Изменение № 2 ГОСТ 10722—76 Каучуки и резиновые смеси. Метод определения вязкости и способности к преждевременной вулканизации

Постановлением Государственного комитета СССР по стандартам от 19.08.86 № 2429 срок введения установлен

Черт. 1

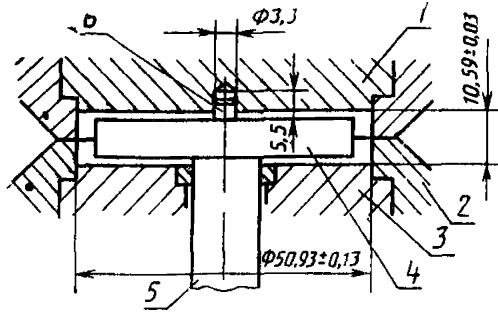
Пункт 2.1.1. Чертеж 1 заменить новым:

1—верхняя полуформа, 2—держатель полуформы; 3—нижняя полуформа 4—головка ротора; 5—стержень ротора; 6—штифт ротора

Черт. 1а

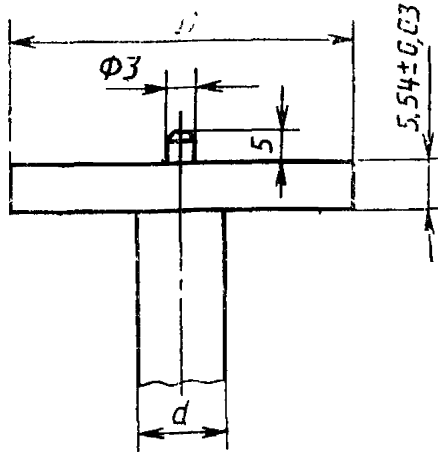
заменить слово: «и ротора» на «и ротора (черт. 1а)»;
дополнить чертежом — 1а:

Пункт 2.1.3. Заменить ссылку: «см. черт. 1» на «см. черт. 1а»;

дополнить абзацем: «Допускается применять ротор без штифта».
